TRANS/WP.29/2001/9  
14 December 2000

ПРЕДЛОЖЕНИЕ ПО ПРОЕКТУ ДОПОЛНЕНИЯ 4 К ПРАВИЛАМ № 50

(Габаритные огни, стоп-сигналы и указатели поворота для мотоциклов)

"3. Указатели поворота категорий 11, 11а, 11b, 11с и 12

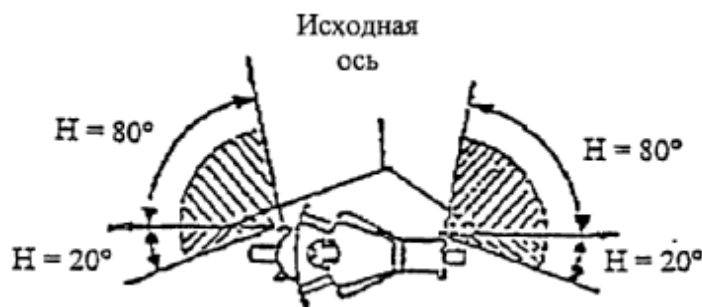
Пункт 3 изменить следующим образом:

$$V = \pm 15^\circ$$

Минимальные горизонтальные углы пространственного распределения света:

Категории 11, 11а, 11b и 11с: указатели поворота для передней части транспортного средства;

Категория 11: для использования на расстоянии не менее 75 мм от фары ближнего света;

Категория 11а: для использования на расстоянии не менее 40 мм от фары ближнего света;

Категория 11b: для использования на расстоянии не менее 20 мм от фары ближнего света;

Категория 11с: для использования на расстоянии менее 20 мм от фары ближнего света.
